REF: Expediente No. **14 158.744**– solicitud de patente de invención a favor de **OWENS-BROCKWAY GLASS CONTAINER INC.** Título: **EMPAQUE DE BEBIDA CON AIREADOR.**

RESPUESTA A EXAMEN DE FONDO

Figura 2A de la presente solicitud

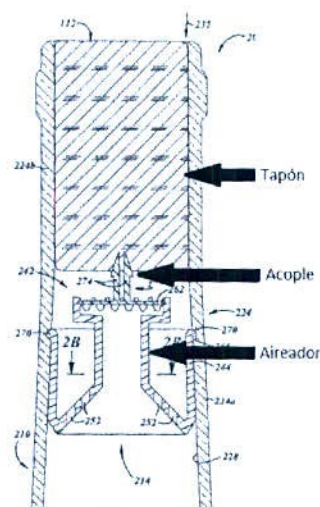
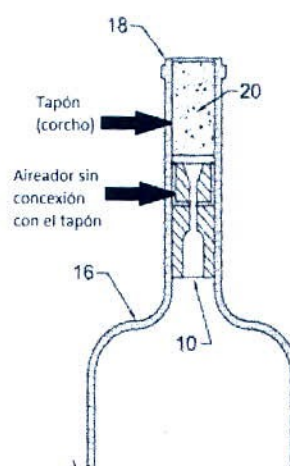
Haciendo referencia específicamente a la nueva reivindicación 1, enfatizamos que ésta requiere un acople entre el aireador y el tapón, característica que no se encuentra divulgada en D1:

Tal como se observa entonces en la figura anterior, dicha característica se encuentra **totalmente ausente** en el dispositivo de D1 y por lo tanto, dicho documento no divulga todas y cada una de las características esenciales de la reivindicación 1.
